Rapport de l'Inspection des installations classées

Visite d'inspection du 12/12/2023

BRIQUETERIES DU NORD (Templeuve)

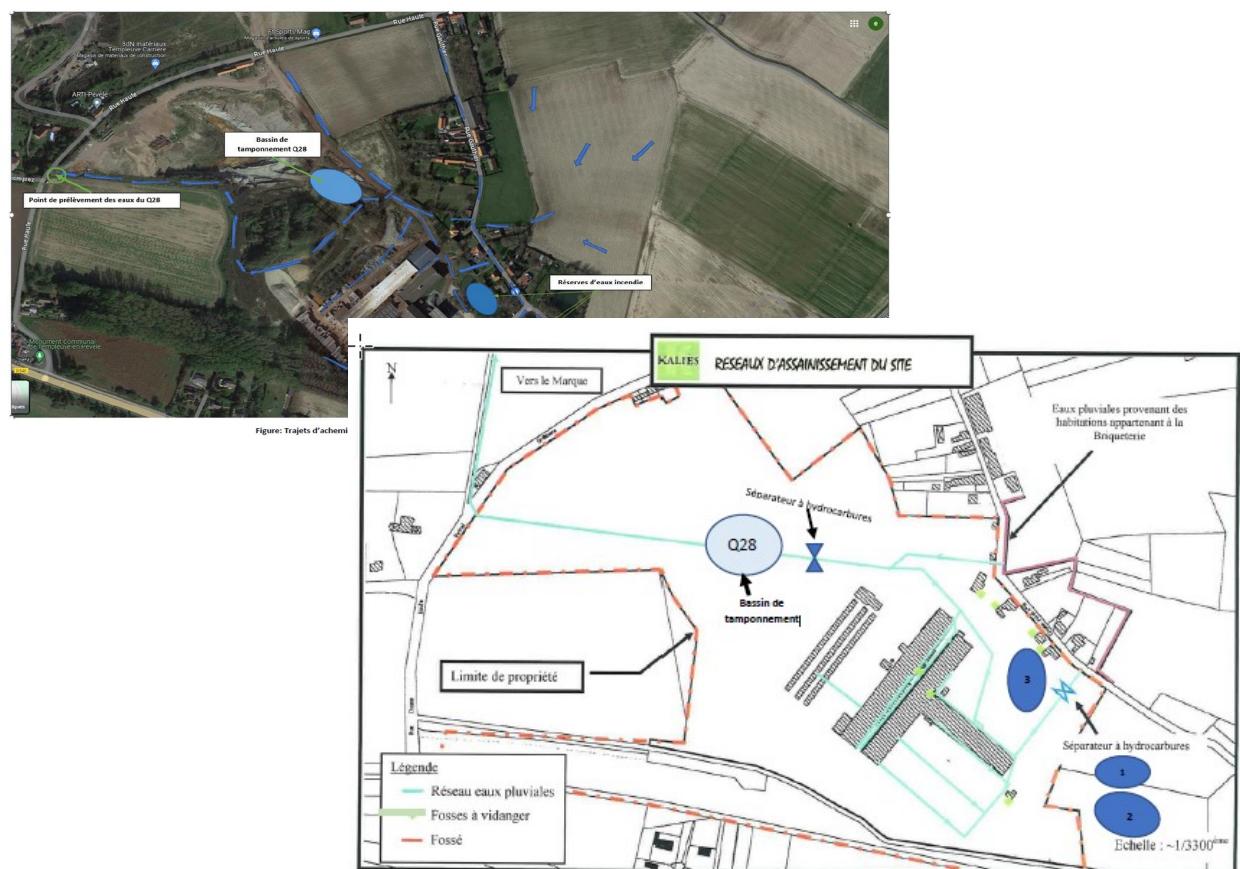
L'exploitant a maintenu le contrôle de l'ensemble des paramètres alors visés par la surveillance initiale RSDE. Il ressort de ces analyses :

- des mesures sur le paramètre mercure inférieures à la limite de quantification (0,5µg/L) sur les 2 campagnes : cela confirme que le site n'est pas source de Mercure, d'autant qu'il s'agit d'eaux exclusivement pluviales

- la présence de zinc dans l'effluent (51 µg/L sur la campagne de février 2023 et 500 µg/L sur la campagne de septembre 2023).

L'exploitant doit encore communiquer la campagne d'analyse sur la composition des matières premières et notamment la présence de zinc afin de justifier que les matières premières ne peuvent pas être la source des émissions de zinc.

Dans ces conditions, il ne peut être assuré que les mesures sur les eaux pluviales soient représentatives des eaux en provenant de la société BDN. De plus le zinc est un composé potentiellement utilisé en agriculture

L'exploitant est donc invité à engager des actions visant à séparer les eaux du site des autres eaux.
